PAC "VILLA BIANCA"

REALESTATE 2010 srl - Codroipo  
società unipersonale

VARIANTE URBANISTICA

DATA : 17 AGO 2016

ESTRATTO CARTOGRAFICO DI PROGETTO  
scala 1:2000

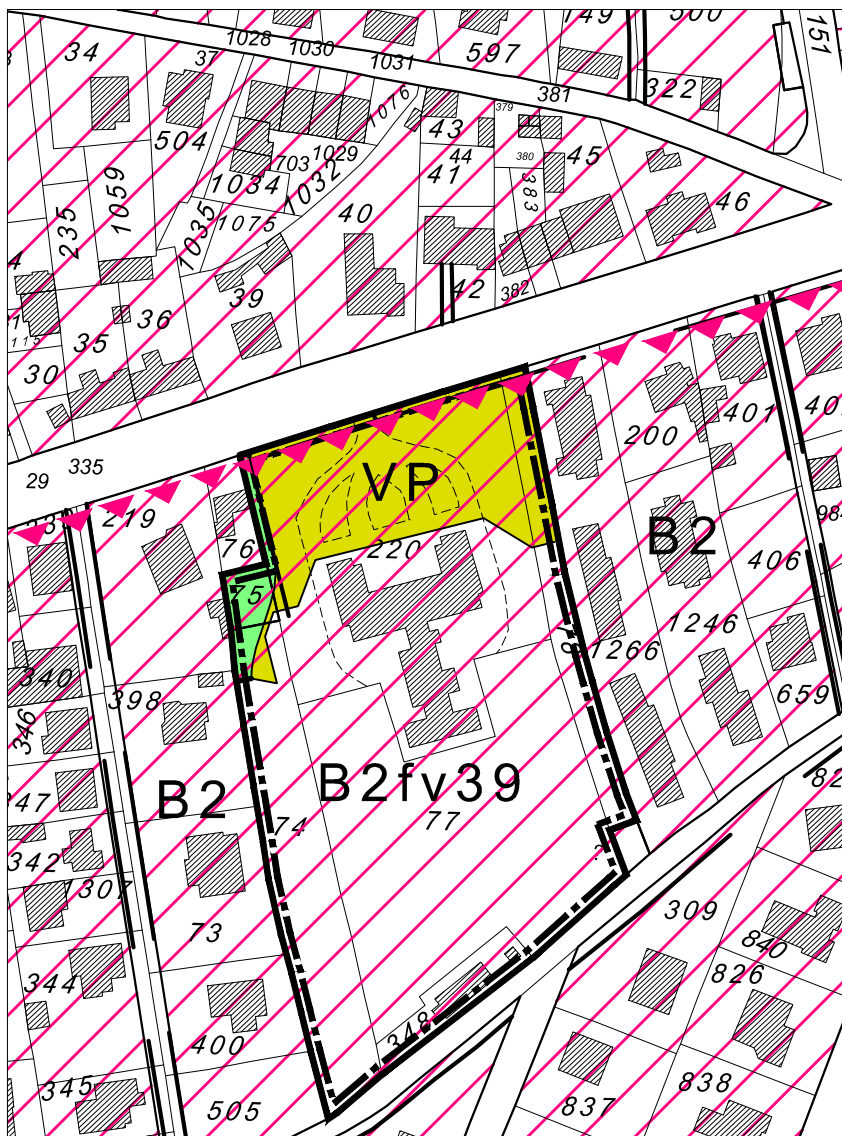
- **trasformare la destinazione della superficie a “giardino pubblico” in superficie a verde privato ad eccezione dell'area posta a ovest della pista ciclabile comunque salvaguardando le alberature di alto fusto;**
  - **prevedere un'accessibilità all'area oltre che da via Vecchia Postale anche da viale Duodo attraverso il verde privato;**
  - **stralciare la previsione che il 20% della volumetria venga riservata all'edilizia priva di barriere architettoniche , in quanto la materia è già regolata dalla vigente legislazione.**
2. Riconfigurazione dell'area da destinare a giardino pubblico.
  3. Modifiche della Normativa Tecnica riguardante la zona B2f V39.

- trasformare, eventualmente previa monetizzazione, la maggior parte dell'area destinata a "giardino pubblico" in verde privato come pertinenza della struttura alberghiera;
- prevedere una accessibilità all'area, per ragioni funzionali della struttura alberghiera, oltre che da via Vecchia Postale, anche da viale Duodo attraverso il verde privato;
- stralciare la previsione che il 20% della volumetria venga riservata all'edilizia priva di barriere architettoniche in quanto le norme relative alle strutture alberghiere prevedono una dotazione minima per l'accoglienza di persone disabili

**E' ammessa l'altezza di 10,00 ml. per la zona B2f V39, per i lotti verso viale Duodo;**
- per la zona B2a è richiesto:  
la realizzazione di una zona da destinare a parcheggio e viabilità pubblica in prosieguo della prevista strada che da via Foro Boario porta all'area ferroviaria destinata a stazione delle autolinee e come indicato nelle planimetria di P.R.P.C. e per una superficie minima di mq.1.200;

- **il 25% della superficie complessiva della zona B2f V39 dovrà essere sistemata a viabilità, verde pubblico e/o privato, parcheggi. Entro l'area da destinare a verde vi è l'obbligo di mantenere e salvaguardare le alberature d'alto fusto esistenti;**
- l'accessibilità veicolare all'area dovrà essere risolta da via Vecchia Postale **non escludendo accessi da viale Duodo** ed è richiesto un ~~arretramento della recinzione per formare uno slargo da sistemare ad uso pubblico (piazza, verde, parcheggio) della profondità minima di mt. 10,00;~~
- ~~il 20% della volumetria ammessa dovrà essere riservata all'edilizia residenziale priva di barriere architettoniche ed adeguata alla legislazione in materia (L. 13/89, D.M. 236/89, D.P.R. 503/96 e successive modifiche ed integrazioni) e garantire accessibilità e visibilità.~~
